DISKUSSION OMKRING FORSLAG TIL PLACERINGER AF TOILET PÅ SLUSEHOLMEN METROPLADS

Mandag d. 25 november, 2024

UNDERSØGELSE AF 2 MULIGE PLACERINGER AF OFFENTLIGT TOILET VED METROPLADS PÅ SLUSEHOLMEN
2023.03.17

TOILETPLACERING VED BITRAPPE

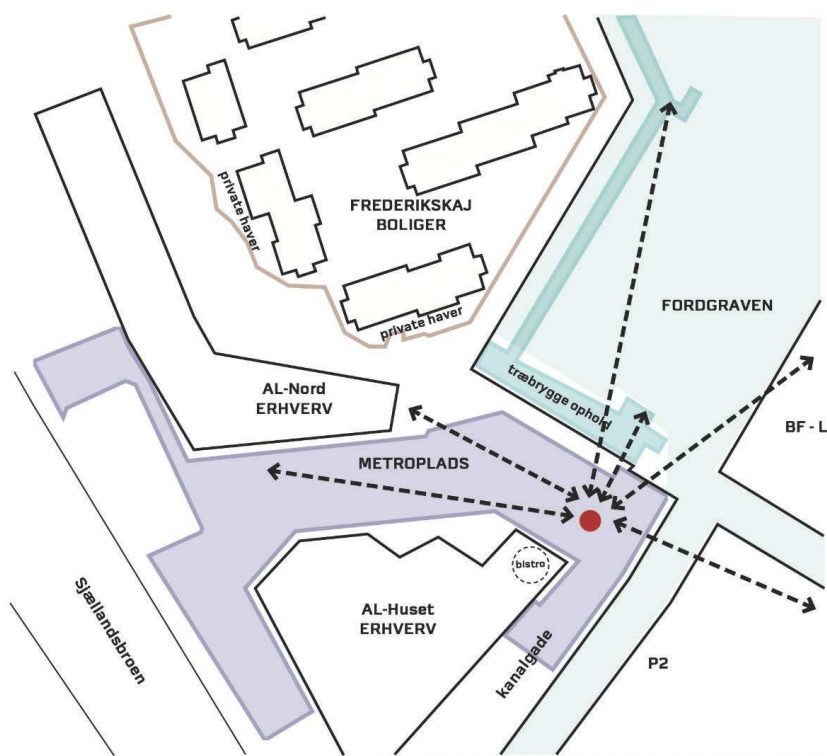
Toiletbygningen er synlig fra størstedelen af metropladsen samt fra havnepromenaden og omkringliggende offentlige arealer.

Toiletbygningen skal have en synlig placering, men denne placering vurderes at være for fremtrædende i forhold til pladsens udformning og udsigten fra /ankomsten til de omkringliggende bygninger. Placeringen blokerer sigtelinjen fra AL-Husets bistro/terrasse, i retning mod Fordgraven. Toilettet er desuden meget fremtrædende fra lejlighederne i P2.

Arbejdernes Landsbanks liste over ulemper ved placeringen ved bitrappen:

- Vanskeligt at indarbejde arkitektonisk.
- Visuelt meget dominerende.
- Tager udsigt fra Metropladsen og AL-huset til Fordgraven.
- Afstand for publikum ved Fordgraven.
- Hindrer godt trafikflow for fodgængere.
- Uacceptabel placering foran AL-huset.
